BZP.271.44.2021.MA

Dotyczy postępowania: „Budowa instalacji klimatyzacji VRF w budynku Urzędu Miasta Gorzowa Wlkp. – etap I”

Przykład poniżej:

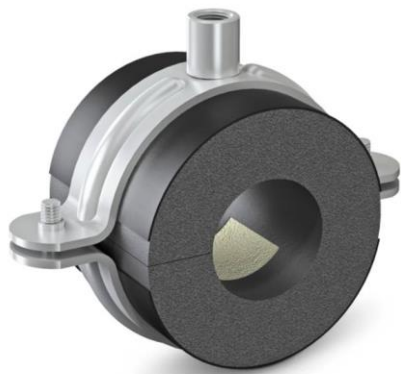
Pytanie 2: Czy Zamawiający dopuszcza prowadzenie instalacji na strychu w obejmach?

Odpowiedź: *Tak można stosować obejmy systemowe.*

Powinny one być zabezpieczone przed zagniataniem izolacji termicznej oraz posiadać odpowiednią nośność. Na łączeniach między podstawową izolacją a obejmą zastosować dodatkową warstwę izolacji w postaci taśmy 4 mm.
